Titel Präzisionsdatenlogger		
Zeichner js jsw	Blatt	
Änderung 02.10.2025 10:15		
Projekt 2020-0007	Auftrag	
Datei Logger_V004.T3001

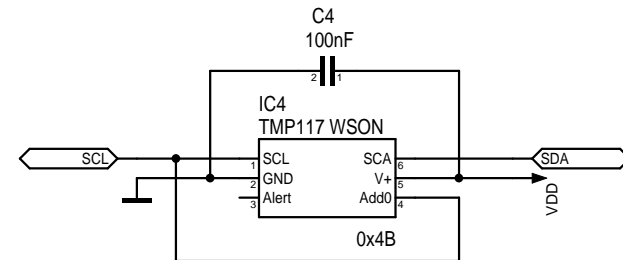
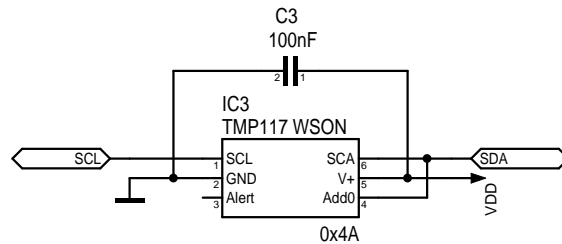
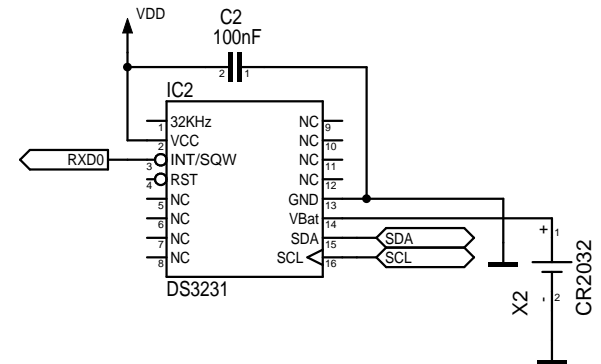
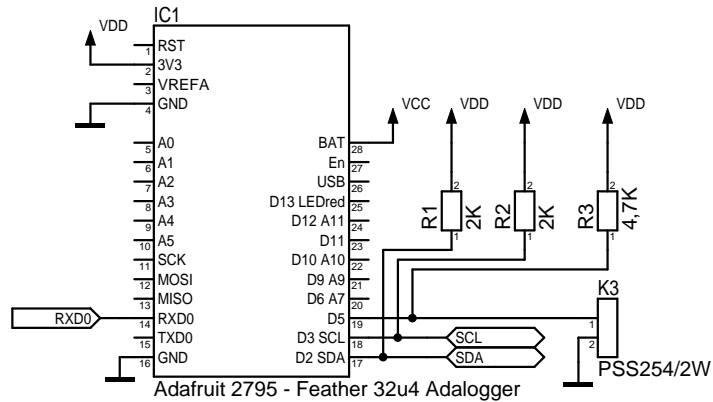
Datum	V	Änderungen
08.09.2025	V004	Temperatursensoren ADT7420 durch TMP117 ersetzt. js
08.09.2025	V004	C3 und C4 direkt an IC3 und IC4 platziert
08.09.2025	V004	Beschriftungen geändert und vereinheitlicht
08.09.2025	V004	C1 an UBat. angeschlossen
